Nábřeží řeky Svatky - Realizace protipovodňových opatření
města Brna – etapy VII a VIII (ORG 2267)

ZMĚNOVÝ LIST

SO 08.27.a. Přeložka vodovodu – provizorní zásobování

ZM 057 - Zateplení provizorního vodovodu

Provizorní vodovod - zateplení na délce 357 bm DN 400, ocel

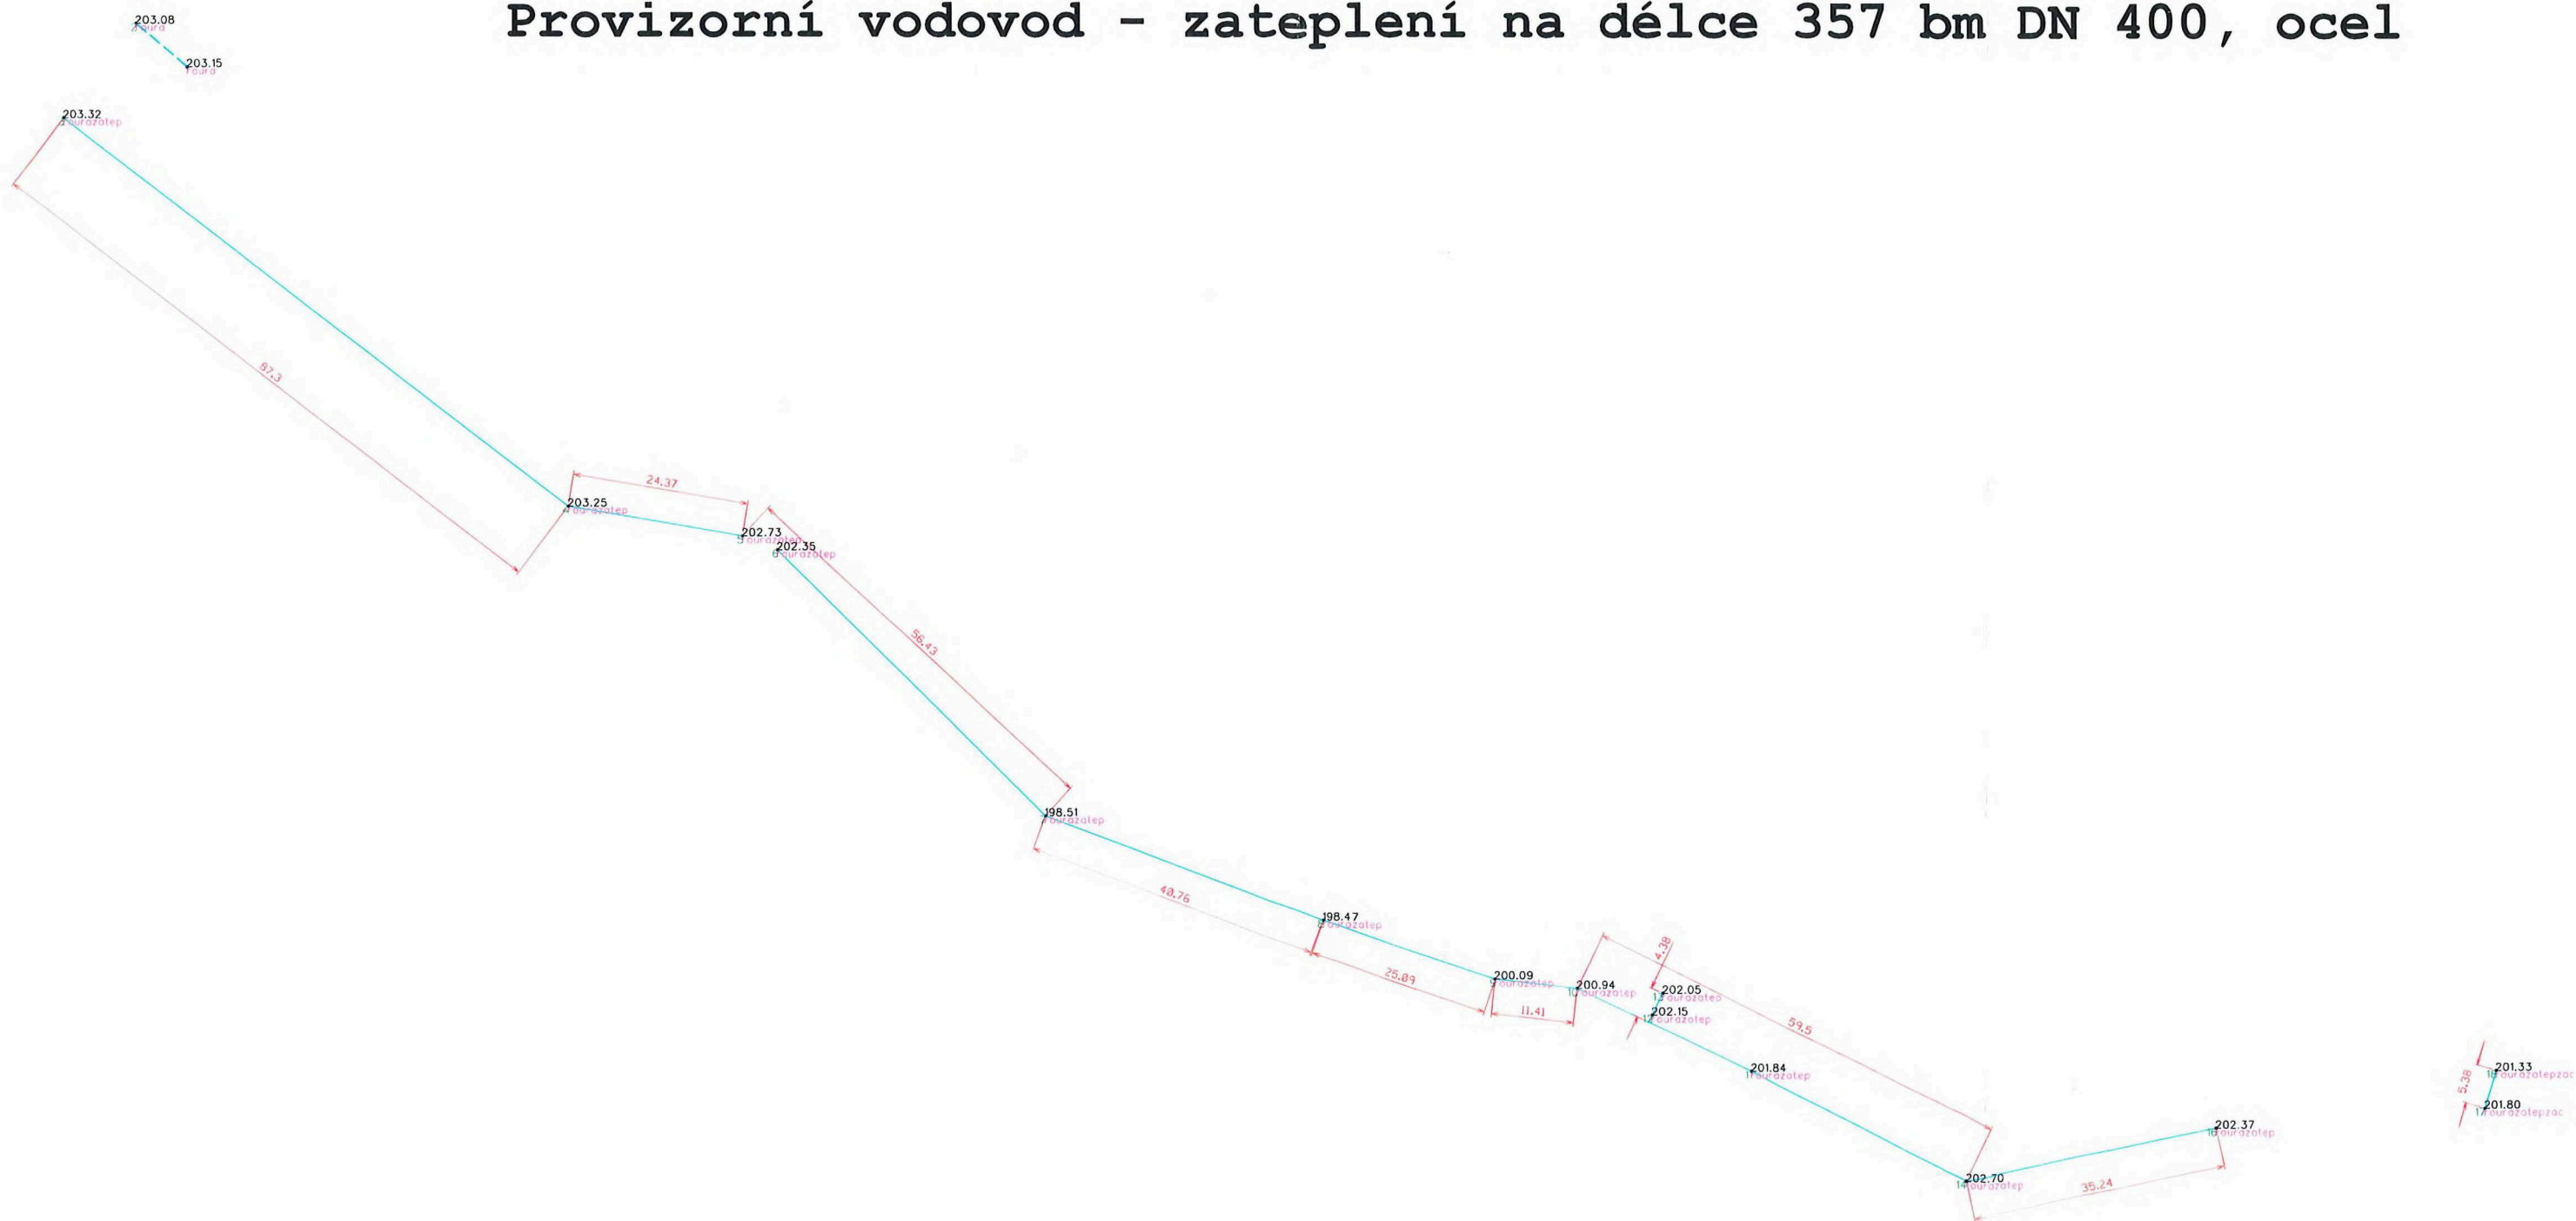
Provizorní vodovod byl zateplen na části vedené po povrchu v délce 357,00 bm tepelnou izolací (MW) tl 200 mm, aby nedocházelo k jeho zamrznutí v zimním období 12/2022 až 02/2023. Způsob zateplení byl odsouhlasen zástupci provozu VS BVK a.s., AD projektanta a TDS objednatele (investora).
